「(仮称) 神宮外苑地区市街地再開発事業」評価書に関して
日本イコモス国内委員会が指摘した「虚偽の報告」に係わる
事業者の誠意ある対応と内容に関する回答の要請

(一社) 日本イコモス国内委員会委員長 岡田 保良

1. 生物・生態系の現況調査における科学的調査手法の誤りと虚偽の報告について
2. 生物・生態系の「予測」における誤りと虚偽の報告について
3. いちょう並木の現状報告における事実を隠蔽した資料の提出と虚偽の報告
4. 評価書の「環境に及ぼす影響の評価の結論」における虚偽の報告について
5. 事業者が提示している緑の割合とオープンスペースの割合について

図 実際の緑の割合

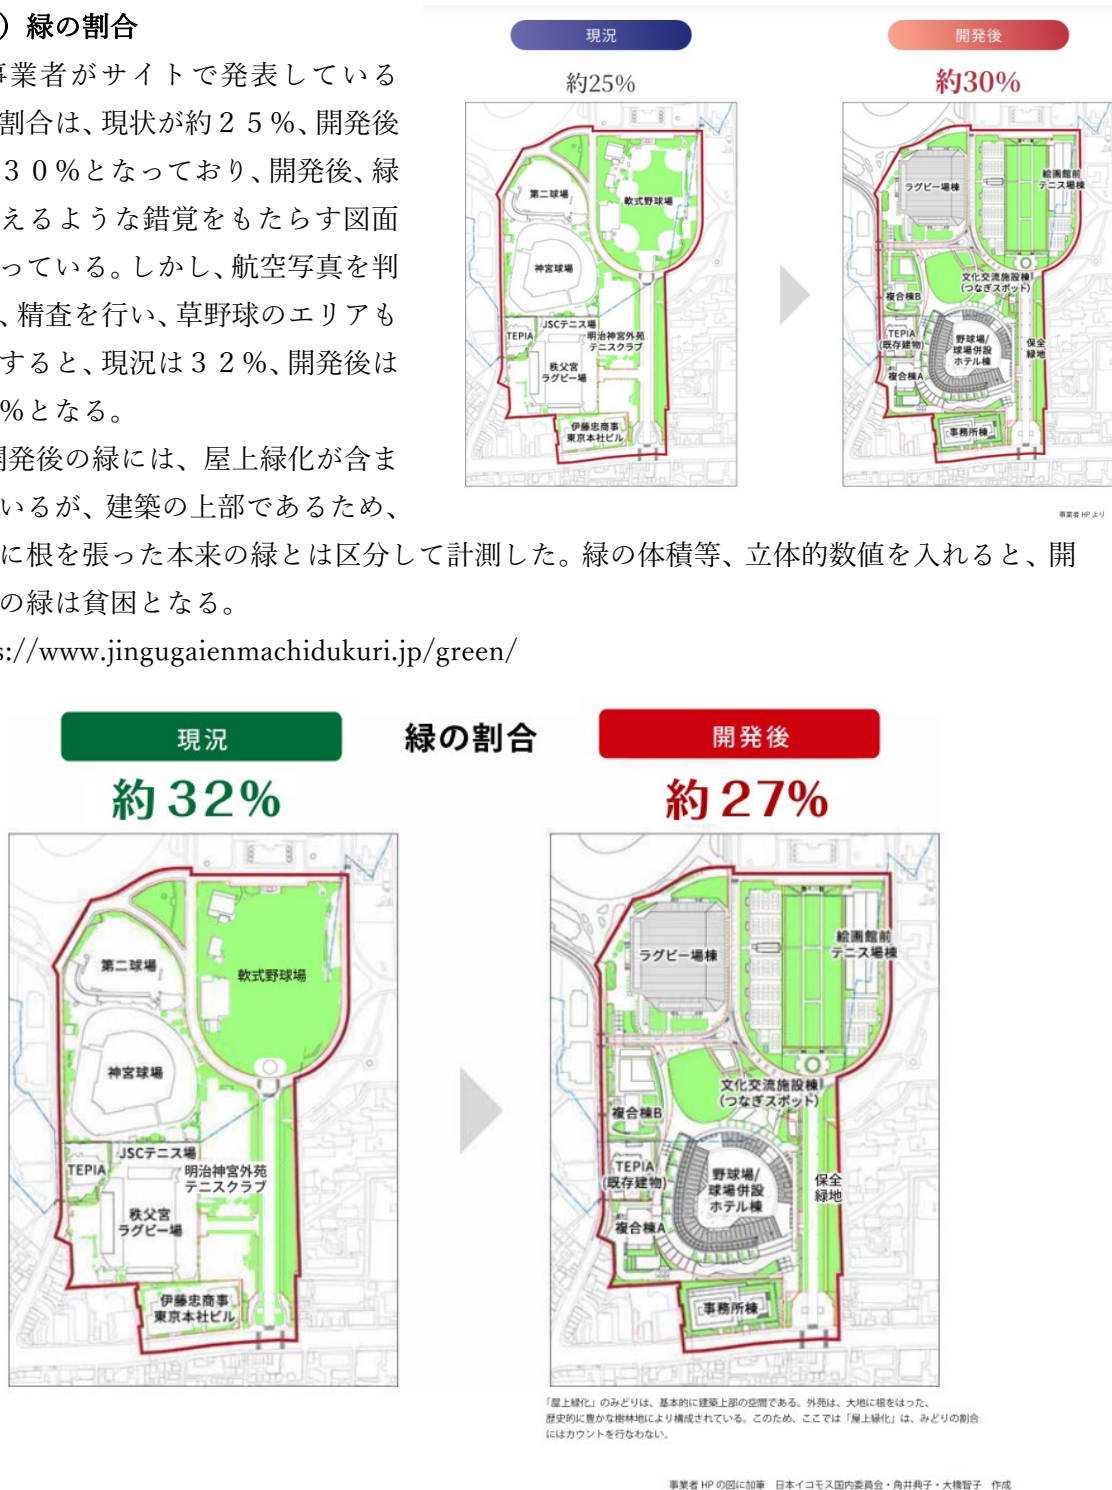
事業者がサイトで発表している緑の割合は、現状が約25%、開発後が約30%となっており、開発後、緑が増えるような錯覚をもたらす図面となっている。しかし、航空写真を判読し、精査を行い、草野球のエリアも追加すると、現況は32%、開発後は27%となる。

開発後の緑には、屋上緑化が含まれているが、建築の上部であるため、大地に根を張った本来の緑とは区分して計測した。緑の体積等、立体的数値を入れると、開発後の緑は貧困となる。

図 実際のオープンスペースの割合

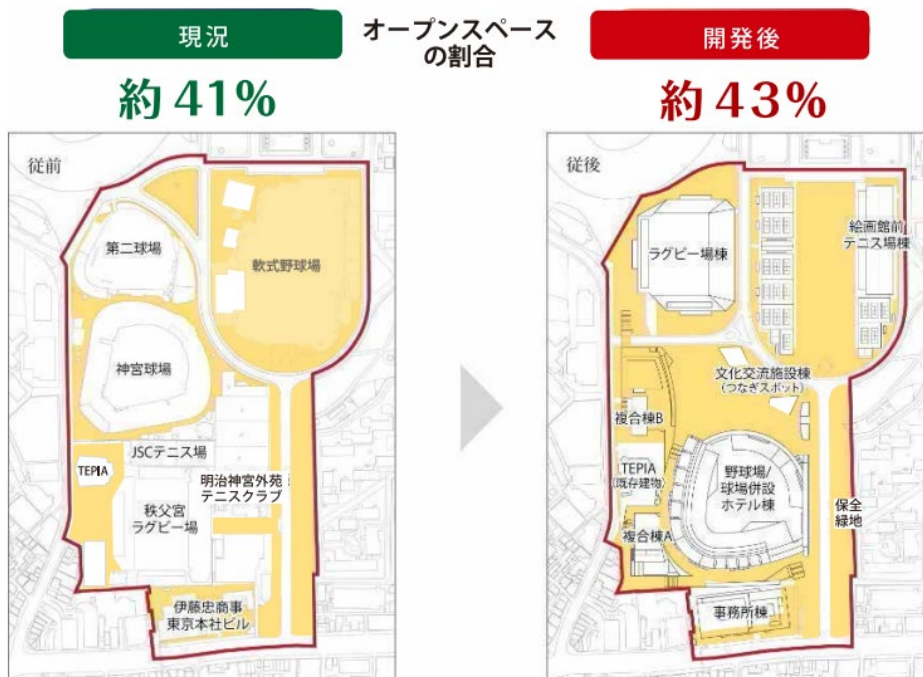
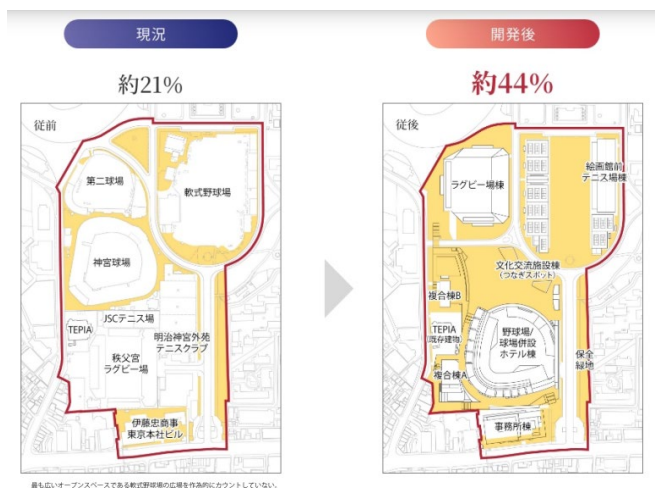
事業者がサイトで発表しているオープンスペースの割合は、現状が約 21%、開発後が約 44%となっており、開発後、オープンスペースが増えるような錯覚をもたらす図面となっている。しかし、軟式野球場は、災害時に極めて重要な役割を果たすオープンスペースであり、また、現在の秩父宮ラグビー場前の広場も貴重なオープンスペースである。

このことから見直しを行った結果、現状は41%、開発後は43%となり、ほぼ変わらないことが明らかとなった。外苑は、関東大震災で、仮設住宅が建設され重要な避難拠点となった。トルコ・シリアの大地震の報を受け、いま一度「命を守る都市計画」が何より重要であるという原点に回帰する必要がある。

(3) 日本イコモス国内委員会 (案)

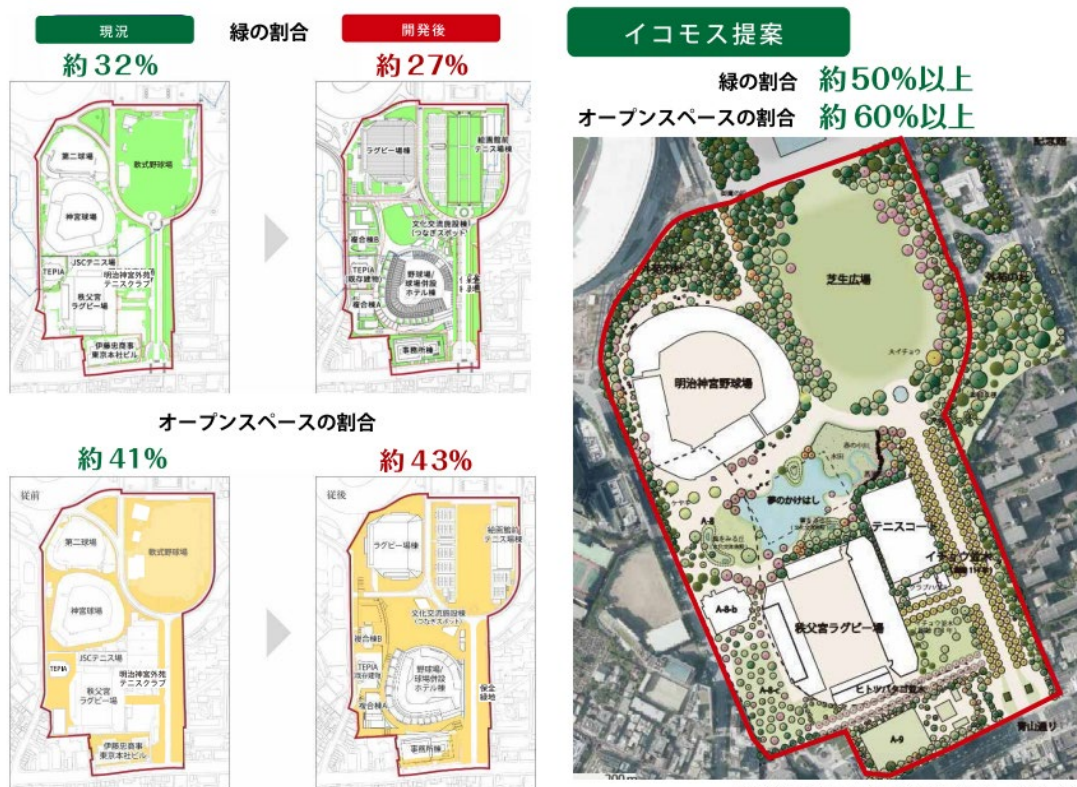
日本イコモス国内委員会は、神宮球場と秩父宮ラグビー場をリノベーション、もしくは現地再建することにより、伐採樹木を2本とし、大幅に緑とオープンスペースを確保できる案を発表している。以下が比較図であり、概算ではあるが、緑の割合は50%以上、オープンスペースは60%以上の確保が可能である。
